„Baugebiet Akademiegärten“ in Neuhausen a.d.F.

Gremium des Gestaltungsbeirates „Akademiegärten“

Auszug aus dem Protokoll des Gestaltungsbeirates „Akademiegärten“ /
Sitzung vom 22.10.2018

Beispielhafte Darstellung des Protokollauszugs eines Bauherren

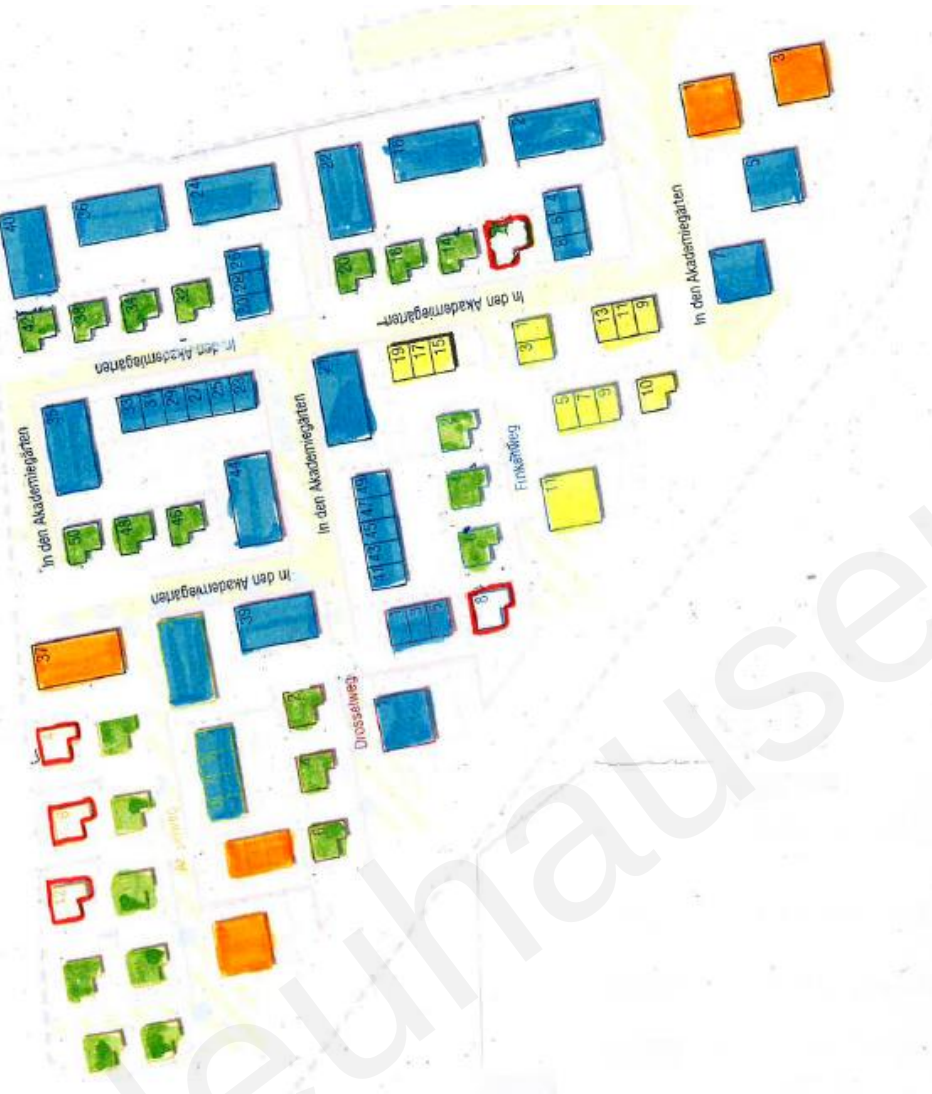
Das Wohnhaus besteht aus einem einfachen in der nördlichen Hälfte des Grundstücks platzierten zweigeschossigen Kubus, an dem in der nordöstlichen Ecke eine eingeschossige Doppelgarage angegliedert ist. Diese steht allerdings zu einem Teil auf dem Grundstück der Privatstraße, die der Erschließung des hinteren Grundstücks Nr. XX dient. Die Bauherren erläutern, dass mit den Erwerbern dieses Grundstücks eine Abstimmung erfolgt sei, da diese auch das Grundstück XX erworben hätten und eine Erschließung vom westlich gelegenen öffentlichen Wohnweg geplant sei.

Ob die Überbauung der Privatstraße baurechtlich zulässig ist, muss im Rahmen des Bauantrags überprüft werden.

Durch die Baukörperanordnung ergibt sich eine günstige Gesamtsituation, die das Grundstück funktional und gestalterisch gut ausnutzt. Die Orientierung des offenen Wohn- und Essbereichs nach Südwesten zum Garten verspricht eine gute Wohnqualität. Die Fassaden sind ruhig und klar gegliedert. Es entsteht eine Architektur mit einem durchaus spannungsvollen Gesamtbild.

Aufgrund der Größe des Baugrundstücks über 400 m² ist ein zweiter Baum (mittel- bis großkronig) aus der Artenliste erforderlich. Dieser könnte im südöstlichen Bereich stehen und dem Garten einen räumlichen Halt geben. Die isolierte Lage der Mülltonnenbox entlang der Zufahrt ist ebenfalls noch unbefriedigend.

Ein baulicher Zusammenhang mit dem Haus wäre wünschenswert. Zum evtl. nötigen Höhenausgleich zum östlichen Nachbarn und zur gestalterischen Begrenzung wäre ein schmaler Grünstreifen entlang der Garagenzufahrt sinnvoll.

Das Natursteinmauerchen und die lockere Strauchpflanzung zur räumlichen und gestalterischen Fassung des Gartens werden begrüßt. Die Größe der Terrasse sollte besonders im Hinblick auf die an sich wünschenswerte Pergola nochmals überprüft werden. Hier ist auf die architektonische Einheit mit dem Baukörper zu achten.

Der Gestaltungsbeirat regt an, den Lichthof im Westen im Hinblick auf die ansonsten stimmige formale Gestaltung sowie den gewünschten Lichteintrag ins UG zu überplanen. Eine abgestufte bzw. terrassierte rechteckige Gestaltung wäre hier günstiger.

Insgesamt wird ein stimmiges Konzept vorgetragen, das – unter Berücksichtigung der o.a. Punkte – zu einer guten Qualität des Ortsbildes beitragen kann.

Eine Wiedervorlage des Projekts ist nicht erforderlich.
